Cellina Energy Srl

**OGGETTO: RISCONTRO A PARERE MIC|MIC_DG-ABAP_SERV
V|18/01/2023|0001915-P| [34.43.01/13.24.1/2019] [ID: 8745] COMUNE
DI BARCIS (PN) “REALIZZAZIONE DEL NUOVO SCARICO DI SUPERFICIE
AUSILIARIO IN SPONDA SINISTRA DELLA DIGA DI BARCIS SUL
TORRENTE CELLINA” – PROPONENTE CELLINA ENERGY SRL**

Individuazione percorso ciclopedonale

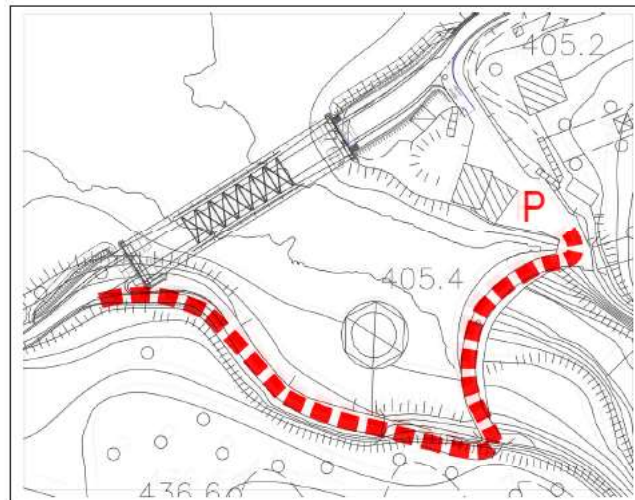
- 1) La realizzazione della pista ciclopedonale prevista in corrispondenza della strada esistente nel tratto bypassato dal nuovo ponte, ad oggi non ancora progettata, dovrà essere preventivamente sottoposta ad autorizzazione paesaggistica. Si ricorda che l'intervento dovrà conformarsi agli obiettivi e alle direttive delle NTA del PPR FVG, assicurando il minor consumo di suolo.
- 2) La riconfigurazione del piazzale sinistro con superficie orizzontale a quota ~405 m s.m. che non è oggetto della presente VIA, dovrà essere preventivamente sottoposta ad autorizzazione paesaggistica. Si ricorda che l'intervento dovrà conformarsi agli obiettivi e alle direttive delle NTA del PPR FVG, assicurando il minor consumo di suolo.

- 1) il Progetto presentato in allegato all'istanza di VIA non prevede la realizzazione ex-novo di una pista ciclopedonale, ma la semplice interdizione al traffico veicolare nella ex strada in destra lago il cui percorso sulla diga e all'interno della galleria risulta essere stato by-passato dal percorso stradale realizzato con il nuovo ponte, così come rappresentato nella figura seguente, estratta dalla Relazione Paesaggistica depositata in allegato all'istanza (Allegato D dello Studio di Impatto Ambientale).

La pista ciclopedonale proposta sarà quindi costituita dal sedime della strada carrabile esistente (nel tratto by-passato dal nuovo ponte), sfruttandone la superficie asfaltata e senza l'allargamento della stessa, non più percorribile da mezzi veicolari.
